Modulo per la presentazione delle osservazioni per i piani/programmi/progetti sottoposti a procedimenti di valutazione ambientale di competenza statale

ID: 11119 - Istanza per il rilascio del Provvedimento di VIA-PNIEC nell'ambito del P.U.A. ai sensi dell'art. 27 del D.Lgs. 152/2006 relativa al progetto definitivo di impianto eolico "CE Nuoro Sud" con potenza complessiva di 66 MW e opere connesse, nei comuni di Orani, Orgosolo e Nuoro. Proponente: AEI WIND PROJECT VII S.r.l.

Oggetto: INTEGRAZIONE alle osservazioni e contestazioni relative al procedimento per il rilascio del Provvedimento Unico Ambientale, ai sensi dell'art. 27 del D. Lgs. 152/2006 e ss.mm.ii.,

Istanza per il rilascio del Provvedimento di VIA-PNIEC nell'ambito del P.U.A. ai sensi dell'art. 27 del D. Lgs. 152/2006 relativa al progetto definitivo di impianto eolico "CE Nuoro Sud" con potenza complessiva di 66 MW e opere connesse, nei comuni di Orani, Orgosolo e Nuoro.

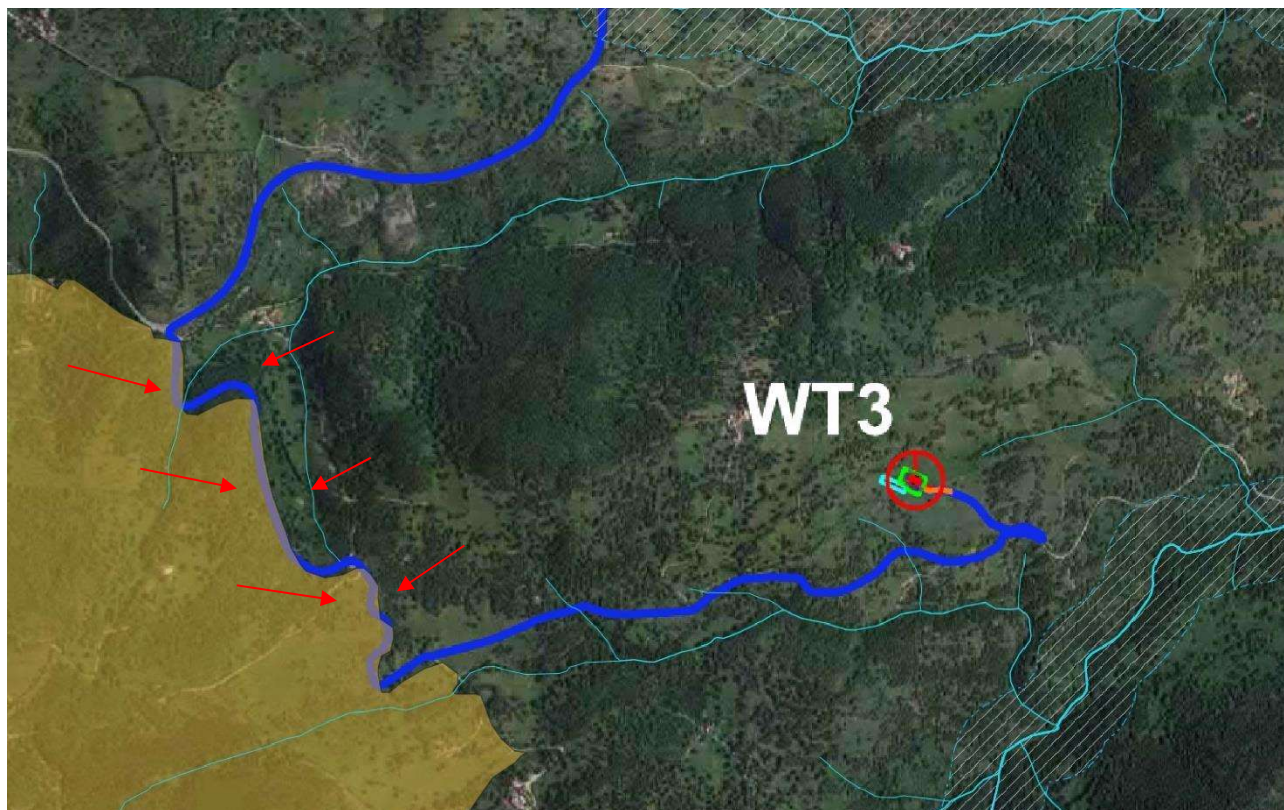
- A Ovest dell'area di impianto eolico, a soli **1,53 km** dall'aerogeneratore **WT3**, in territorio di Orani, è presente la zona **SIC ITB021156** – Orani Sarule - Monte Gonare
- Sempre a Ovest dell'area di impianto eolico, a soli **3,49 km** dall'aerogeneratore **WT1**, in territorio di Orani, è presente la zona **SIC ITB021156** – Orani Sarule - Monte Gonare

Con la presente si vuole puntualizzare che, nell'ambito del territorio di Orani, tra l'aerogeneratore **WT1** e l'aerogeneratore **WT3**, il tracciato viabilistico di collegamento ricade per circa 1 km all'interno del perimetro

dell'area SIC ITB021156, delimitata in giallo nella grafica sottostante, come si evince dallo stralcio della planimetria in oggetto.

Di conseguenza risulta avere effetti di tipo diretto sull'area direttamente tutelata, che non risultano in alcun modo citati nello studio depositato dalla società proponente.
